VERSLAG VAN ONDERZOEK VAN EEN ELEKTRISCHE INSTALLATIE VOOR EEN WERF- OF TIJDELIJKE AANSLUITING - DEFINITIEVE OF RESIDENTIELE AANSLUITING

Type der lokalen :
 Plaats van onderzoek : *Bruughelepark n° 6/18, 1731 Zellik (18)*

SCHEMA UNIFILAIRE

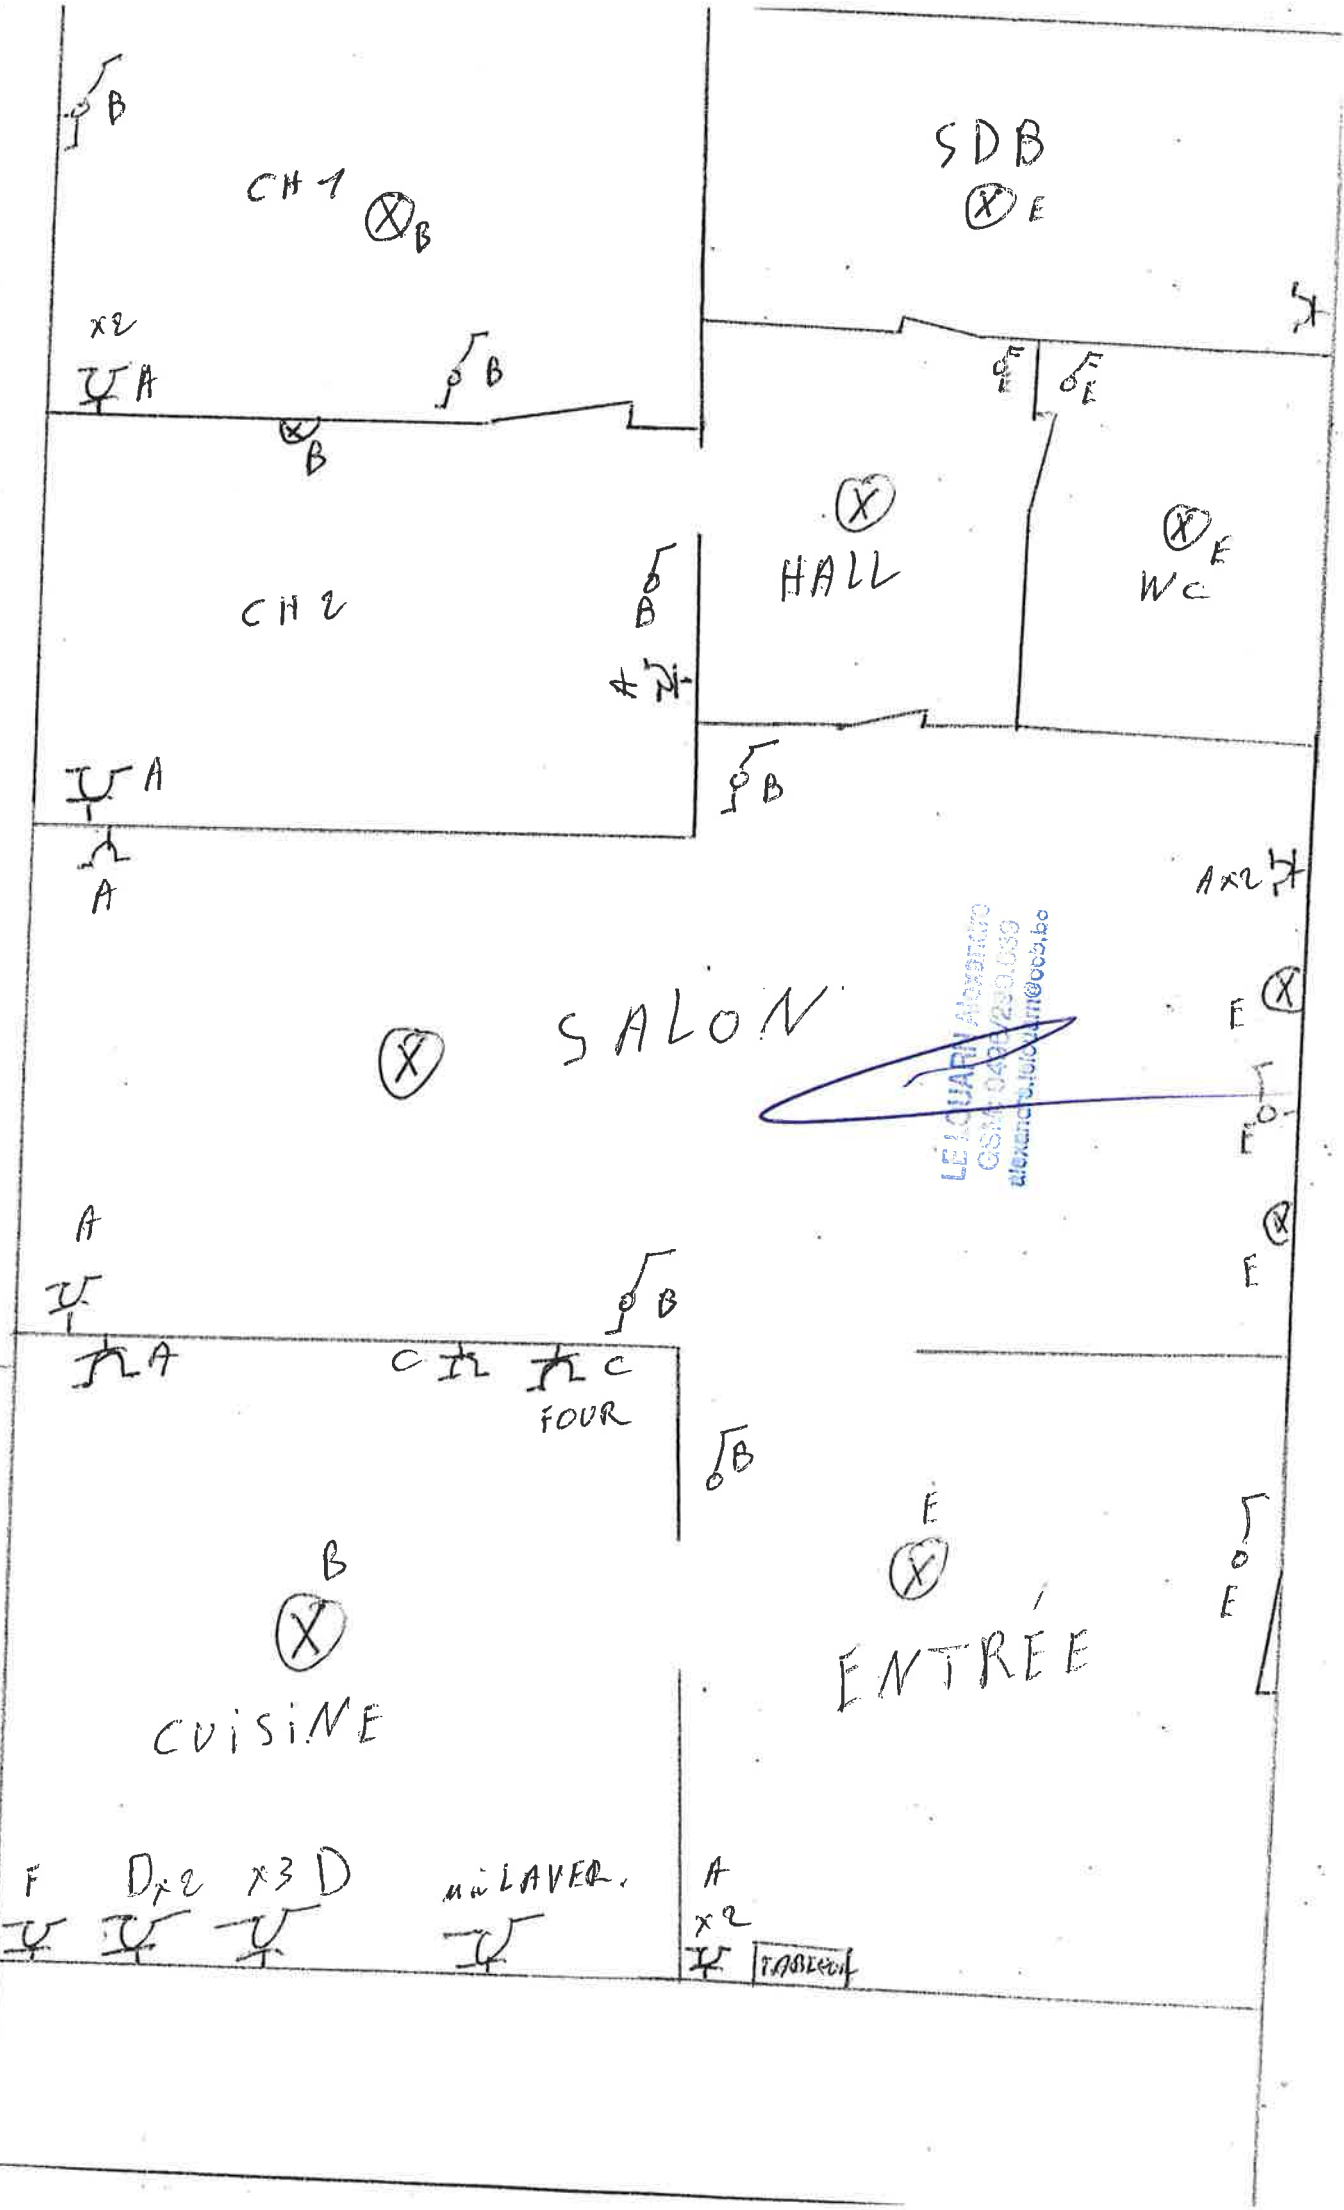
Beschrijving installatie (zie schema's in bijlage) - eendraadschema en situatieschema werd voor gezien getekend - toestellen :

nieu schema's

N Hoofdequipotentiale - bijkomende equipotiale verbinding nog niet aangesloten.

N Badkamer - gasleiding - waterleiding - CV ketel - nog niet geplaatst.
